De: Jones, Art <AJones@scsengineers.com>
Enviado: Miércoles 12 de agosto de 2026 12:20 PM
Para: Baitong Chen
Cc: Bill Haley; Kim, Jenny; Ambriz, Antonio; Lizabeth Gomez; Nathaniel Dickel; Christina Ojeda; Johnson, Cage; Huber, Rachelle; Kevin Green
Asunto: Ref.: Sección D de la Condición 75 de la SOFA de Chiquita Canyon
Adjuntos: 2026-08-07_CCLF_VC and Header Map- Temp Relocations.pdf

Asunto: [EXTERNO] Sección D de la Condición 75 de la SOFA de Chiquita Canyon

DATE:				
REVISION				
NO.				
SHEET TITLE:		EXISTING VC & HEADER MAP		
PROJECT TITLE:		CHIQUITA CANYON LANDFILL CASTAIC, CALIFORNIA		
CLIENT:		SCS ENGINEERS ENVIRONMENTAL CONSULTANTS		
DATE:		08/05/2026		
SCALE:		AS SHOWN		
1 of 1

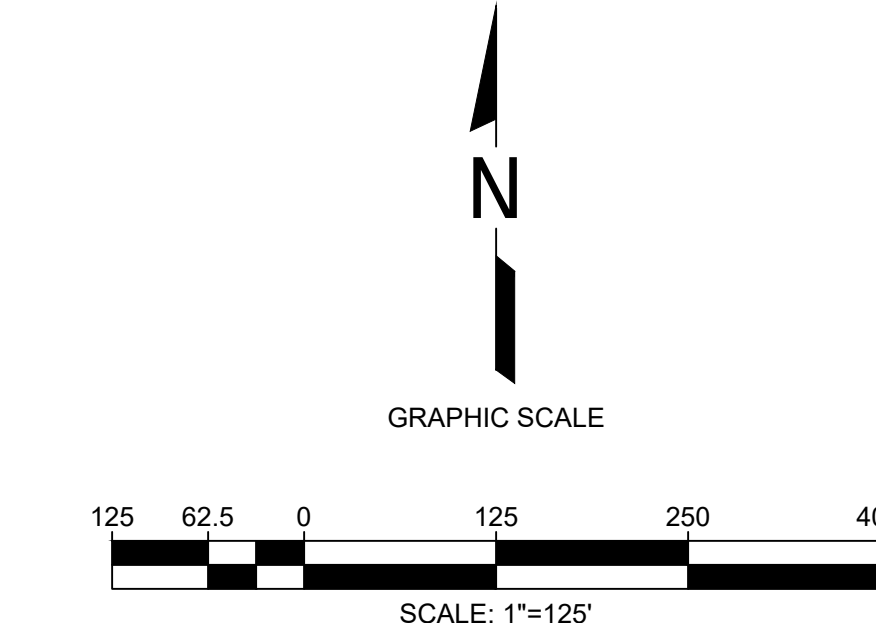
En nombre de Chiquita Canyon, LLC, encontrarán adjunto un mapa que indica las nuevas ubicaciones temporales de VC-05 y VC-08. Las unidades fueron reubicadas el 7 de agosto de 2026.

- UPDATED DESIGN NOTES:**
- VACUUM SENSORS VC-05 AND VC-08 TO BE TEMPORARILY LOCATED DURING GCCS HEADER IMPROVEMENTS, WITH APPROVAL FROM AGMD ON JULY 31, 2026 PER SOFA CONDITION NO. 75(d).

- THE TEMPORARY VACUUM SENSOR INFORMATION SHOWN IS DATED AUGUST 05, 2026. EXISTING VC-05 AND VC-08 POINT ELEVATIONS AND LOCATIONS ARE APPROXIMATED, AND WILL BE UPDATED UPON REPLACEMENT.
